LPI-BID-01-2023-PE:

Diseño, Suministro y Servicios de Instalación del Segundo Paquete de Subestaciones de EDESUR

BLOQUE DE RESPUESTAS A CONSULTAS NO.3

Fecha: 15/11/2023

TRANSFORMADOR DE POTENCIA.

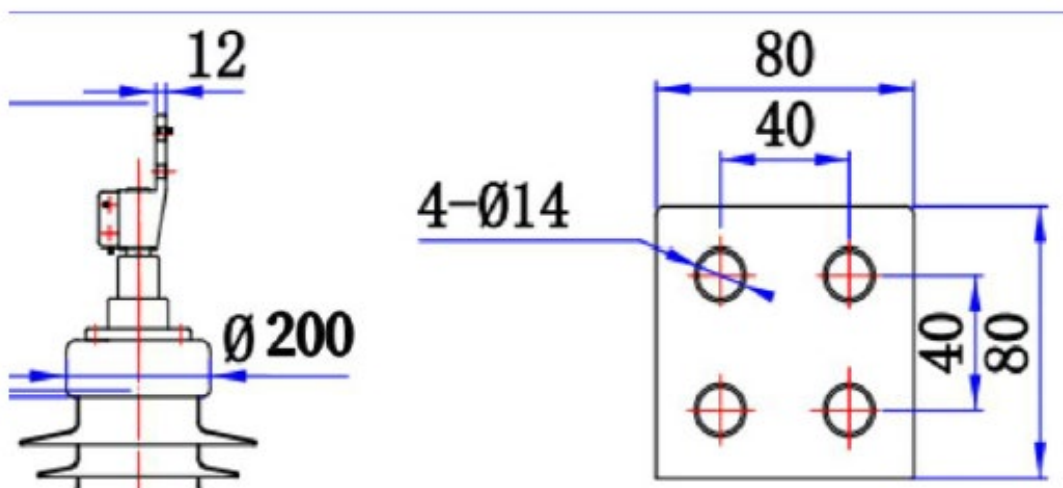
- a. Confirmar si el conector de Bushing del esquema adjunto es el requerido.

Consulta 125:

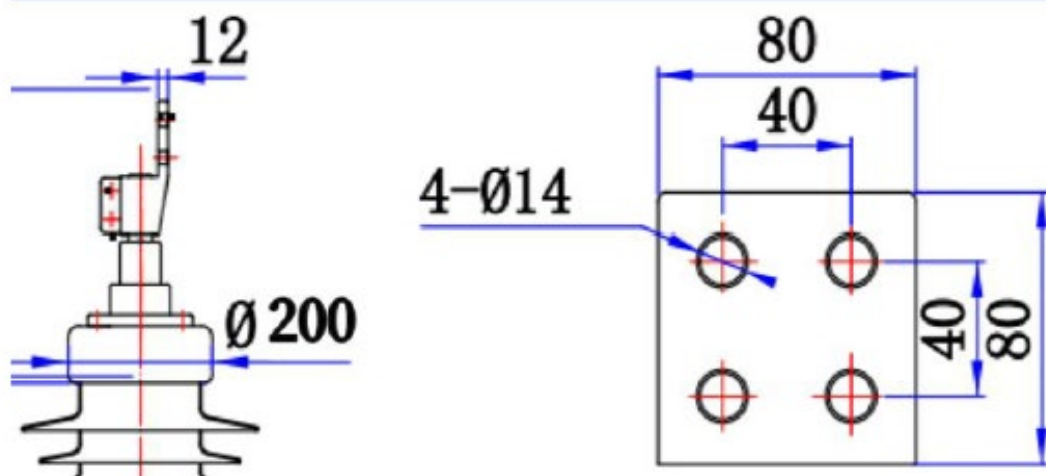
¿El conector requerido para el casquillo es el que se muestra en el diagrama?

Ver respuesta a la consulta 122.

Consulta 186:

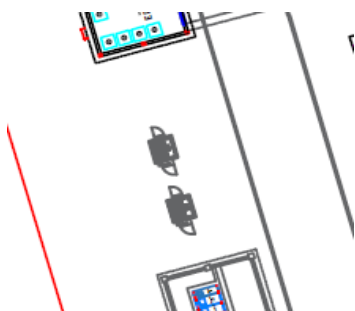
En la subestación Engombe Managuayabo en el plano 6/11 se aprecian dos elementos entre el edificio de control de Edesur y el edificio de cabinas. Por favor, confirmad de que se tratan.

Ver respuesta a la consulta 104.
